まちづくり条例に基づく報告書

変更部分報告書

高砂香料工業株式会社 新研究棟建設計画

予定建築物の立面図 S=1/500

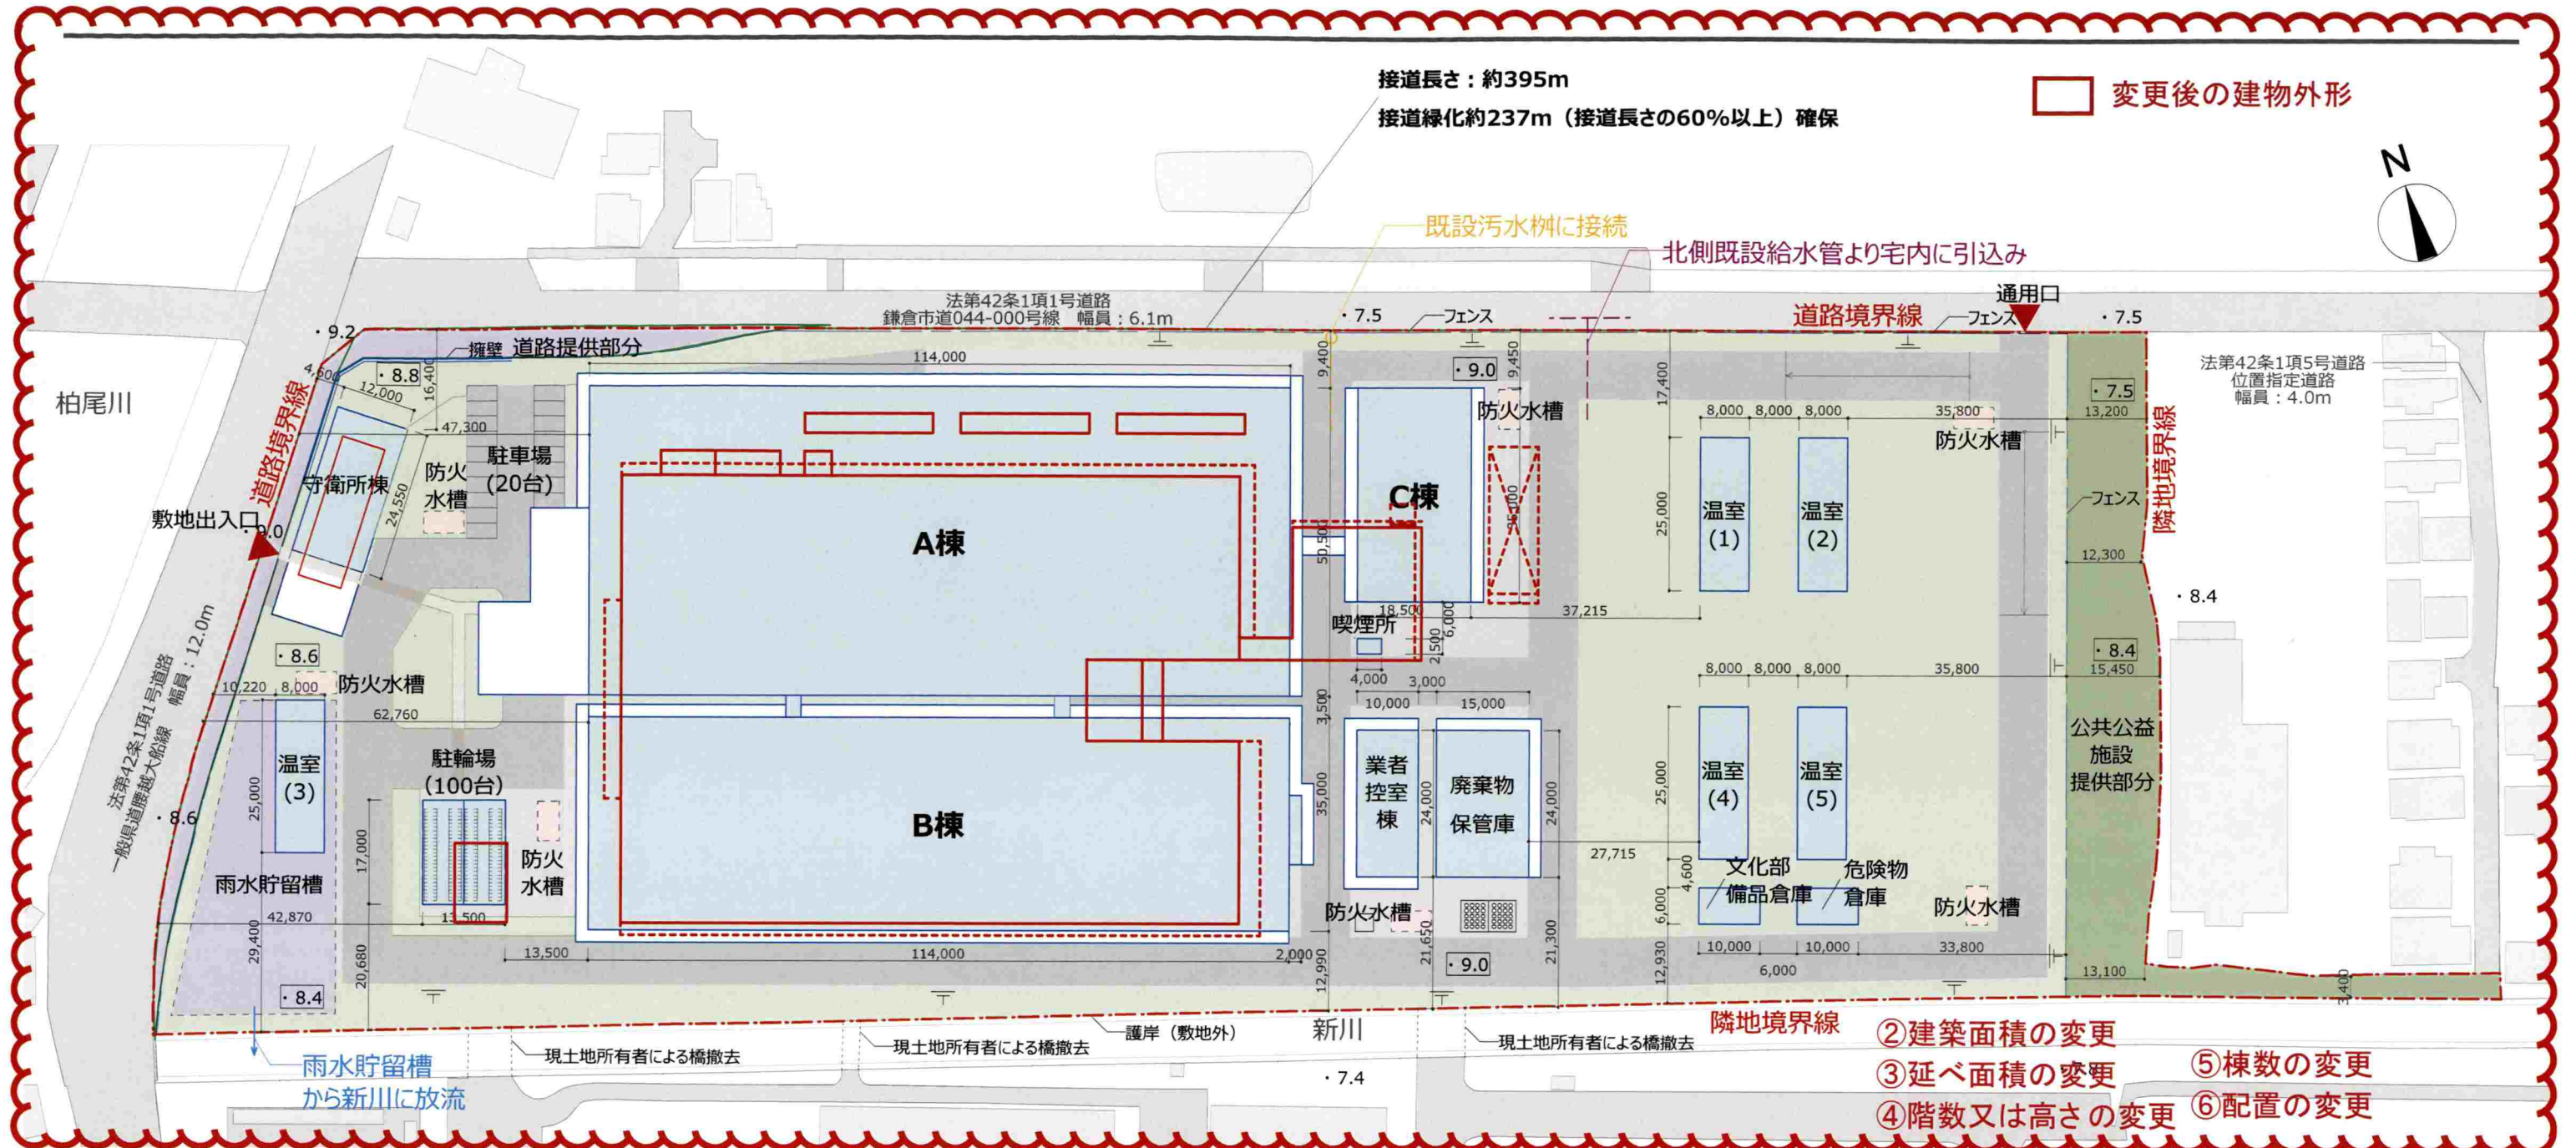
- ⑨事業区域面積の変更
- ⑩公共公益施設提供面積の変更
- ⑪敷地面積の変更
- ⑫必要緑化面積の変更
- ⑬雨水貯留槽の必要㎡数の変更

事業区域面積（全体）	35,359.02 ㎡	35,362.39㎡
公共公益施設提供面積 （事業区域面積の5%以上）	1,767.95 ㎡	1,768.12㎡
道路提供面積	608.05 ㎡	
敷地面積 （道路及び公共公益施設供出後面積）	32,983.02 ㎡	32,986.22㎡
必要緑化面積（敷地面積の20%以上）	6,596.61 ㎡	6,597.24㎡
雨水貯留槽	2,850.00 ㎡	1ha当たり800㎡以上
防火水槽	2,829.00㎡	35,359.02÷10,000×800
	40t×7基	60 (35,359.02÷6,000)÷5,000×20
		273.33÷40=6.83

事業区域面積(全体)	35,362.39㎡	
公共公益施設提供面積(事業区域面積の5%以上)	1,768.12㎡	
道路提供面積	608.05㎡	
敷地面積(道路及び公共公益施設供出後面積)	32,986.22㎡	
必要緑化面積(敷地面積の20%以上)	6,597.24㎡	
雨水貯留槽	2,829.00m3	事業区域面積1ha当たり800㎡以上 35,362.39÷10,000×800
防火水槽(※容量の設定根拠は『防火水槽容量見当表』による)	60t×4基	60+[(35,362.39-6,000)÷3,000×20]=255.74 255.74÷40=6.39 40t×6基 ⇒60t×4基(240t)
来客駐車場(合計:10台)	駐輪場(合計:66台)	
社内用駐車場(合計:10台)	バイク置場(合計:20台)	
業者用駐車場(合計:5台)

東側立面図(1)

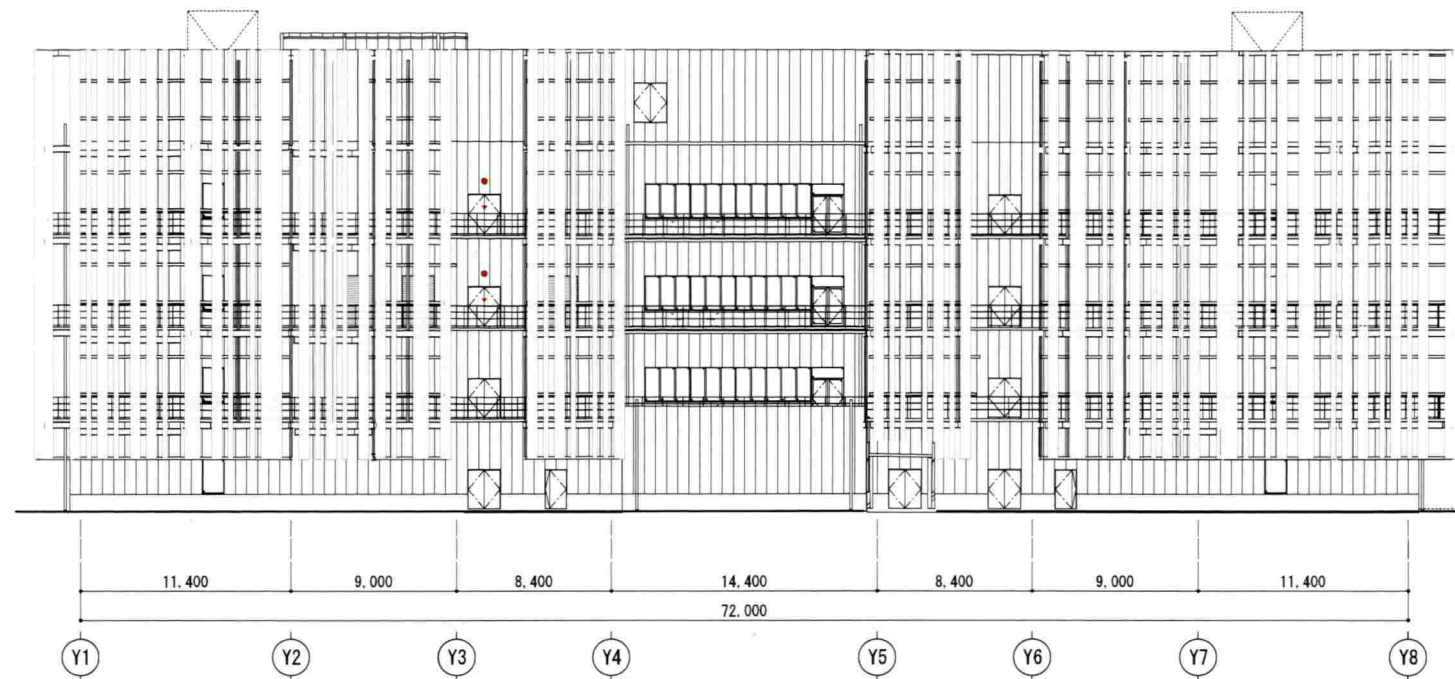
番号	変更内容	変更理由	変更前	変更後
①	事業目的の変更 (予定建築物の用途を変更する場合を含む。)	建築基準法における用途の変更	研究所、事務所	研究所
②	建築面積の変更	工事費縮減による面積の変更	15,030㎡	9,381㎡
③	延べ面積の変更	工事費縮減による面積の変更	49,140㎡	31,761㎡
④	階数又は高さの変更	工事費縮減による面積の変更	地上5階/地下1階 28.5m	地上4階 27.3m
⑤	棟数の変更 詳細は下記による	工事費縮減による棟数の変更	15	7
⑤-1	A棟 ラボ棟へ名称変更	同上	A棟	ラボ棟
⑤-2	B棟 ラボ棟へ統合	同上	B棟	-
⑤-3	C棟 中止	同上	C棟	-
⑤-4	温室(1) 位置の変更	同上	温室(1)	温室(1)
⑤-5	温室(2) 中止	同上	温室(2)	-
⑤-6	温室(3) 中止	同上	温室(3)	-
⑤-7	温室(4) 中止	同上	温室(4)	-
⑤-8	温室(5) 中止	同上	温室(5)	-
⑤-9	廃棄物保管庫 ラボ棟へ統合	同上	廃棄物保管庫	-
⑤-10	危険物倉庫 ラボ棟へ統合	同上	危険物倉庫	-
⑤-11	守衛所棟 守衛棟と特高電気室・ポンプ室棟に分割	同上 同上	守衛所棟	守衛棟 特高電気室・ポンプ室棟
⑤-12	業者控室棟 ラボ棟へ統合	同上	業者控室棟	-
⑤-13	文化部備蓄倉庫 ラボ棟へ統合	同上	文化部備蓄倉庫	-
⑤-14	喫煙所 ラボ棟へ統合	同上	喫煙所	-
⑤-15	駐輪場 駐輪場(1)/駐輪場(2)/バイク置き場に分割	同上	駐輪場	駐輪場(1) 駐輪場(2) バイク置き場
⑥	配置の変更	工事費縮減による配置位置の変更 ※道路境界・敷地境界から遠ざかる位置変更 (敷地内側への位置変更) ※特高電気室・ポンプ室棟は、隣地開発業者に説明を行い、本計画変更については、特段の影響がないとの回答をいただいた。	図示による	図示による
⑦	造成の変更 盛土量又は切土量	工事費縮減による盛土量又は切土量の変更	盛土量：44,925㎡ 切土量：1,275㎡	盛土量：41,078.05㎡ 切土量：398.27㎡
⑧	造成の変更 盛土範囲又は切土範囲	工事費縮減による変更 ※敷地西側部分：東京電力と協議した結果。特高変電所の将来特高建て替え用地の確保するよう求められたため、盛土範囲を変更を行った。 ※南側新川沿いは下水道河川課との協議の結果、管理用スペースの確保が求められたため、切土班の変更を行った。	盛土範囲：28,700㎡ 切土範囲：850㎡	盛土範囲：31,674.47㎡ 切土範囲：926.21㎡

▽建築物の最高高さ(ラボ棟)
▽目隠し天端
▽パラペット天端
▽RSL(水下)
△軒の高さ
▽4FL
▽3FL
▽2FL
▽1FL (T.P.+9.53)
△GL (T.P.+9.33)

A棟 北側立面図

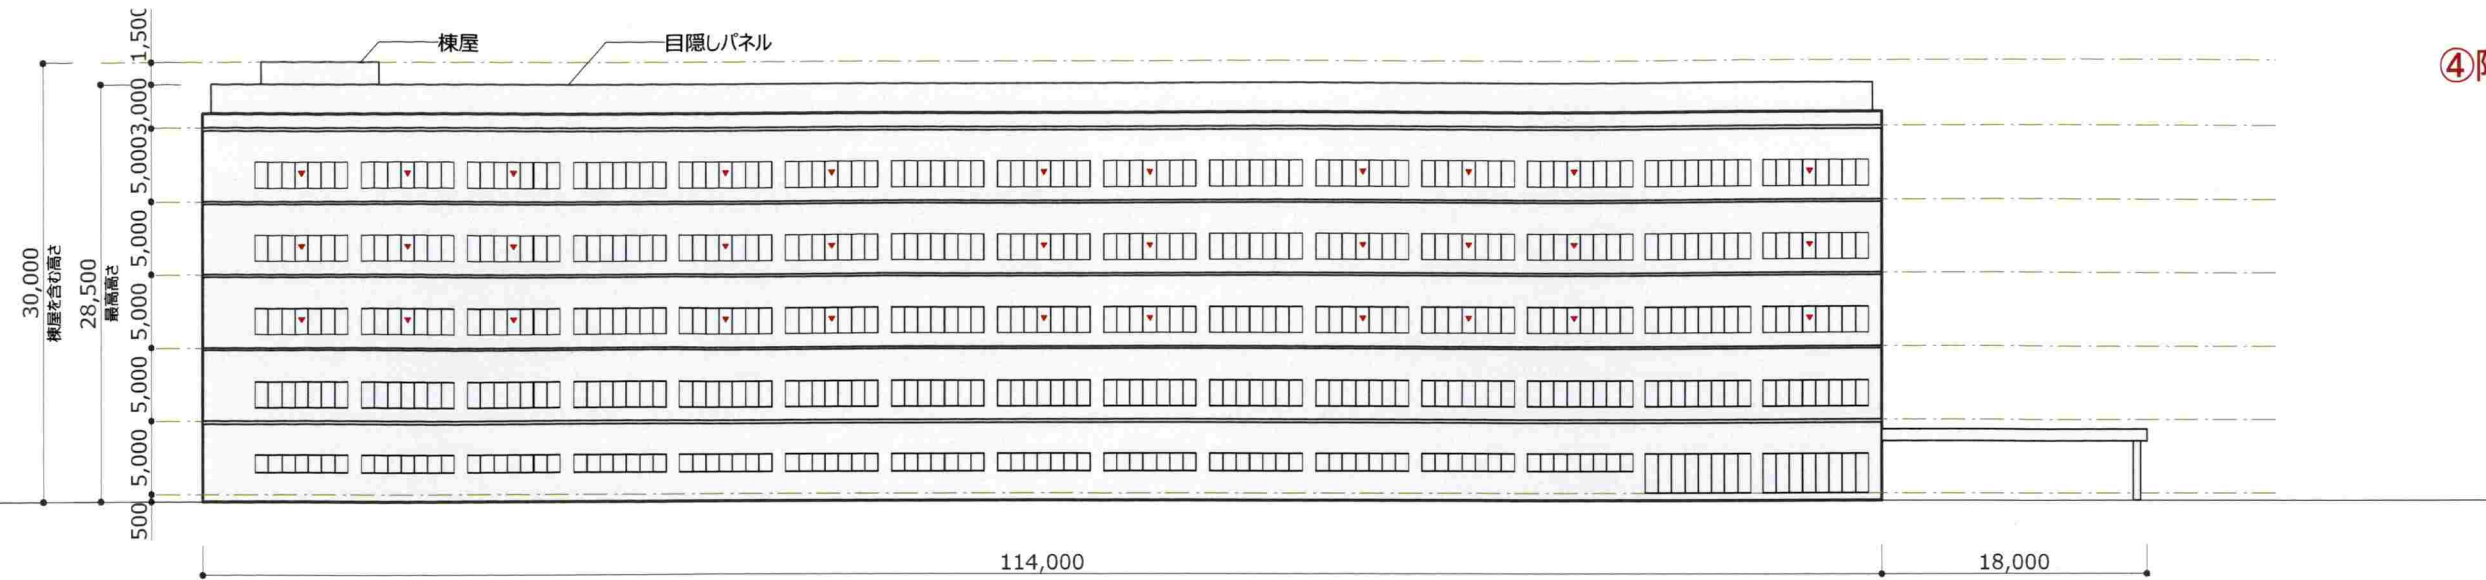
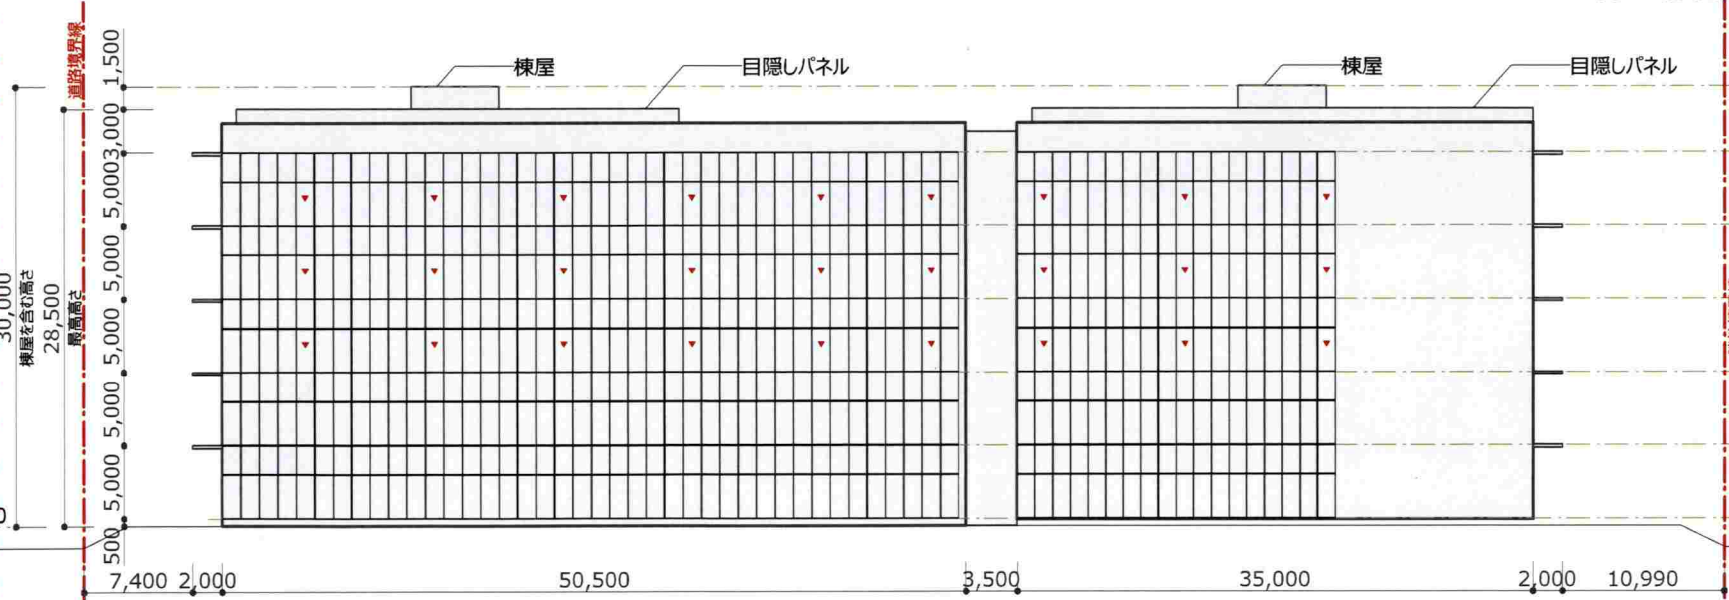
④階数又は高さの変更
